常陸那珂港（一部変更）

（1）概要

■臨港交通施設計画

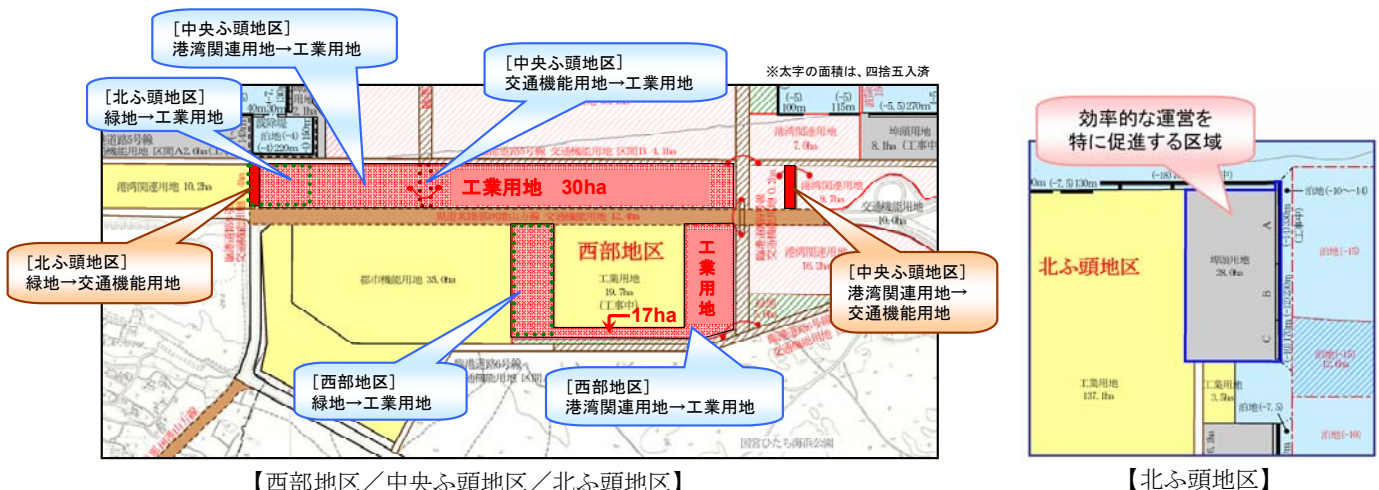
- 臨港道路 3 号線 起点：中央ふ頭地区 終点：臨港道路 5 号線（区間 B）4 車線
- 臨港道路 8 号線 起点：臨港道路 5 号線（区間 A）終点：県道常陸那珂港山方線 4 車線
- 臨港道路 9 号線 起点：臨港道路 5 号線（区間 B）終点：県道常陸那珂港山方線 2 車線

常陸那珂港港湾計画図

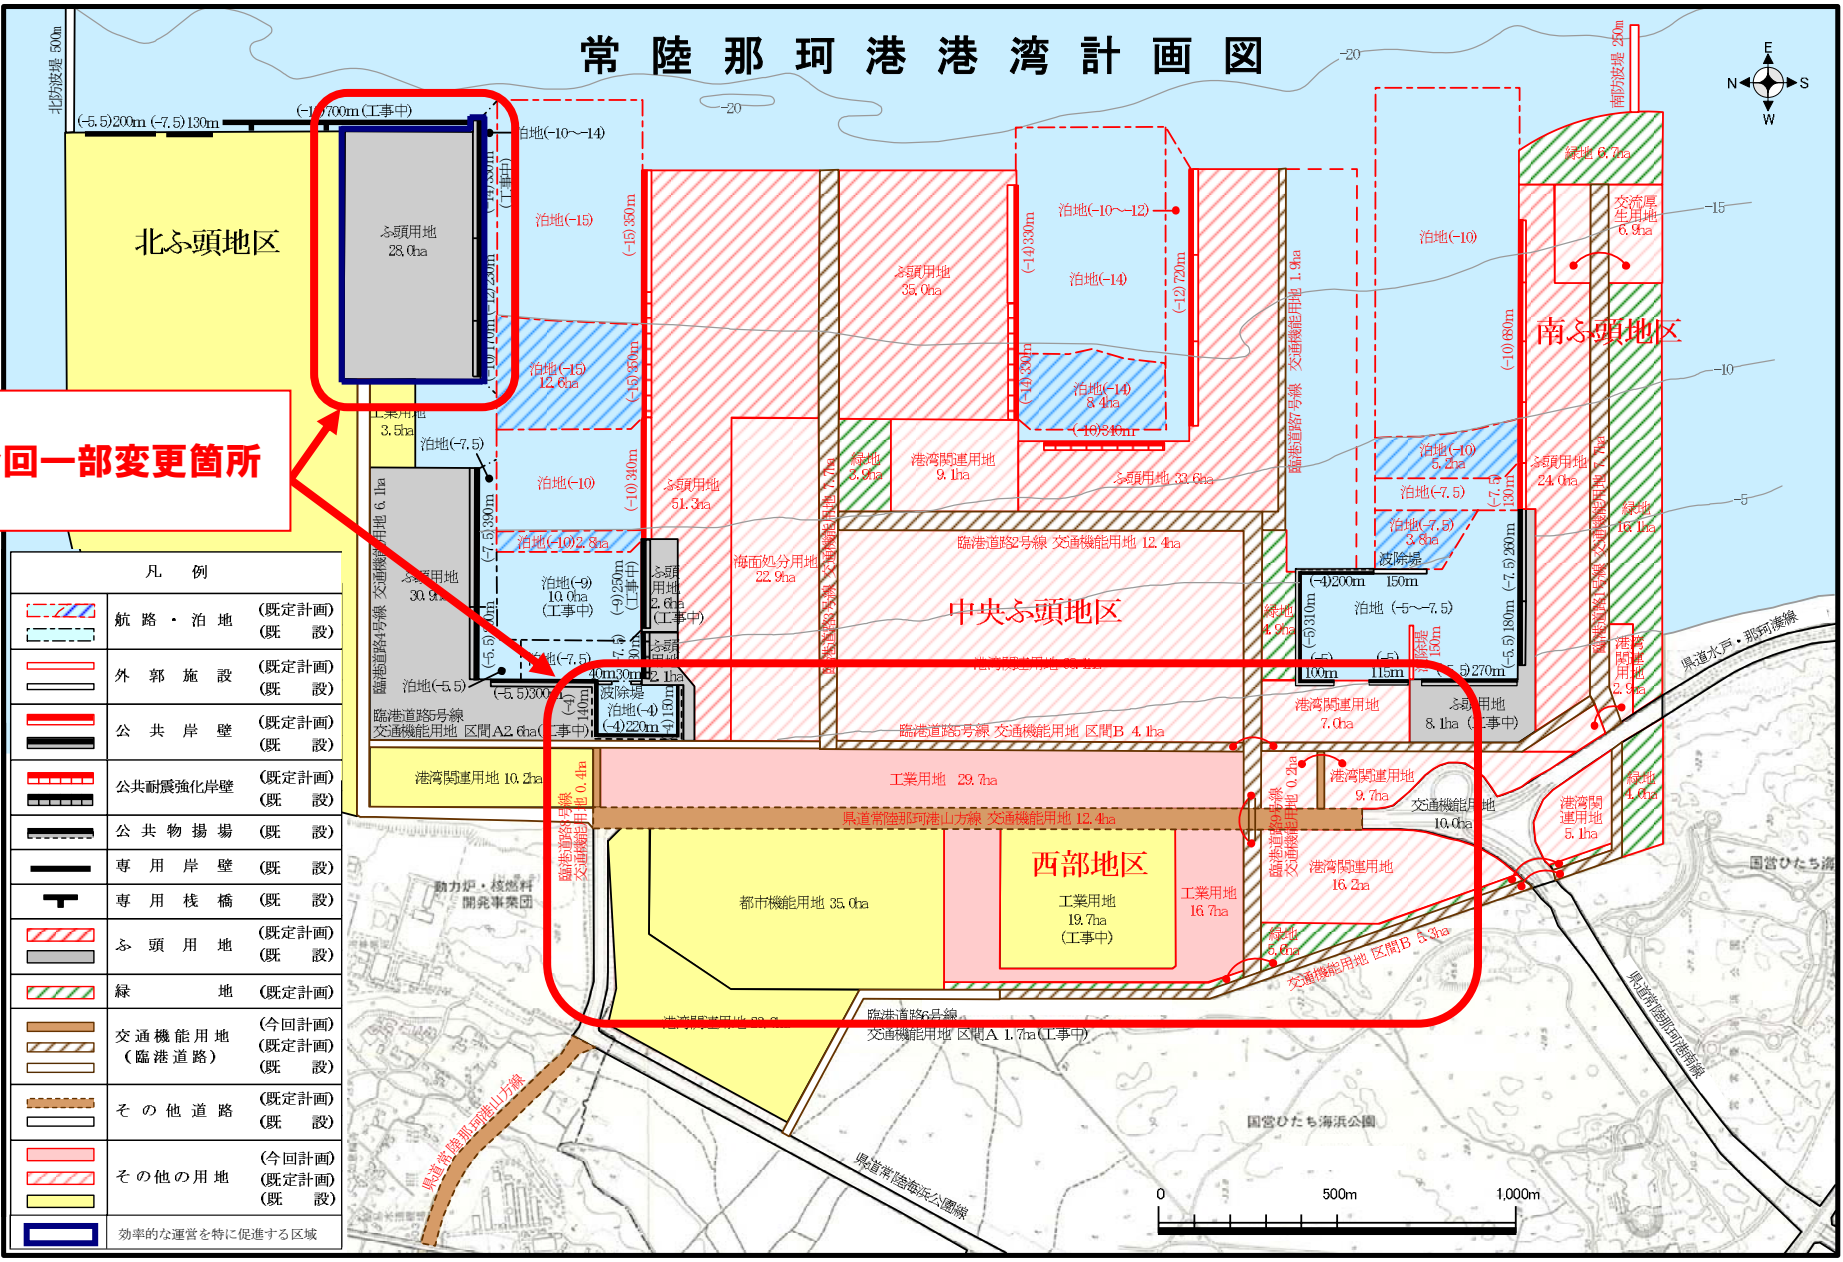
- 北ふ頭地区、中央ふ頭地区及び西部地区において、土地需要の動向を踏まえ、土地利用計画を変更するとともに、臨港交通施設計画及び港湾環境整備施設計画を変更する。
- 北ふ頭地区において、PFI 法に基づく PFI 事業による公共コンテナターミナルの利用効率とサービス水準の向上のため、港湾の効率的な運営に特に促進する区域を明示する。

今回一部変更箇所
